VYSVĚTLENÍ ZADÁVACÍ DOKUMENTACE II

Název zadavatele: Statutární město Brno, městská část Brno - Střed

„ZŠ a MŠ Brno, Antonínská 3, p.o. – přístavba ZŠ ve dvorním traktu“

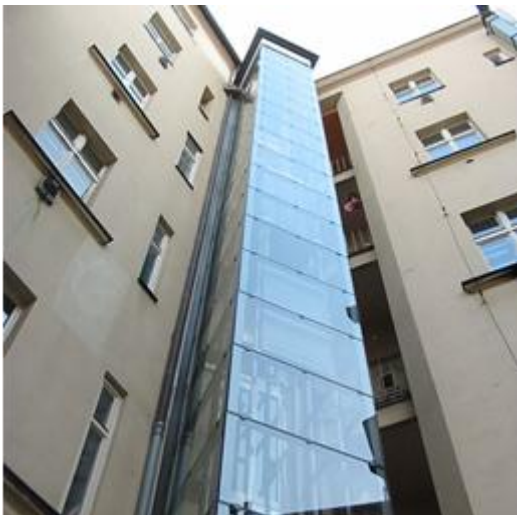
Zadavatel uvádí ve výkazu rozměr, že výtahová šachta bude zasklena. Prošli jsme zadávací dokumentaci a nenašli jsme žádné podklady pro zasklení šachty. Navržené sklo, členění ani další podrobnosti. Požadujeme zaslat technické podklady a výkres OK šachty v DWG, včetně navrženého typu kotvení.

Členění zasklení dle rastru OK šachty.

Typ zasklení: jednoduché zasklení, bezpečnostní sklo s certifikátem rázové zkoušky pro výtahové šachty (ČSN 81 20). Bodově kotveno k ocelové konstrukci v místě styčné spáry jednotlivých tabulí skla. Reference viz foto:
